## Odpowiedzi na pytania i postulaty Wykonawców (IV)

### Dotyczy postępowania na „Wykonanie robót budowlanych - realizacja zabudowy mieszkaniowej wielorodzinnej u zbiegu ulic Zygmunta Augusta i Rycerskiej w Bydgoszczy” - sprawa Nr 02/2022

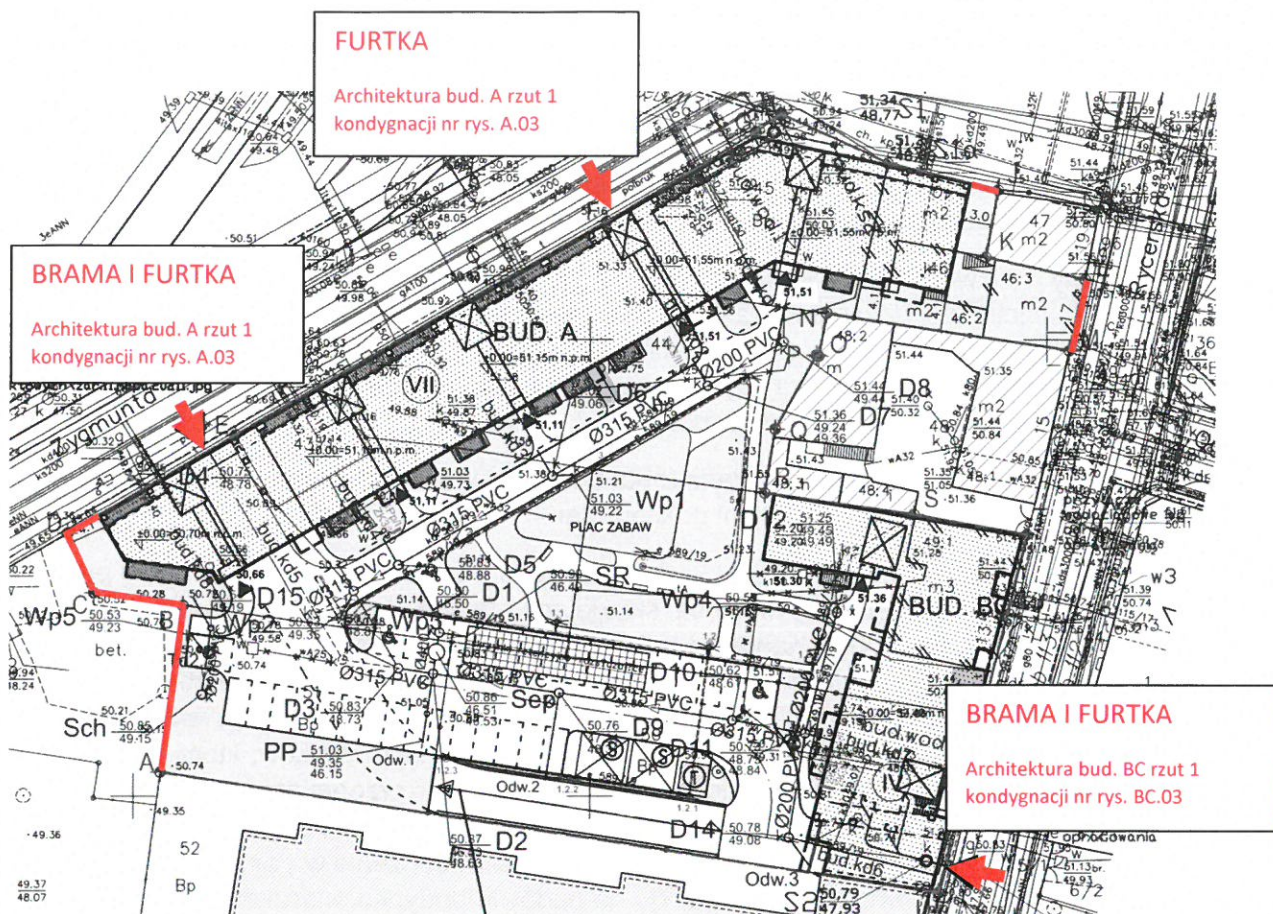
78. Jakie warstwy konstrukcyjne zaprojektowane są dla placu zabaw? Według projektu zagospodarowania terenu na placu zabaw ma być trawnik, a według opisu do PZT nawierzchnia placu zabaw ma być z piasku, ziarna od 0,2 do 2,0 mm.

Odpowiedź: Zgodnie z załączonym skorygowany projektem placu zabaw należy nawierzchnię wykonać jako trawiastą.
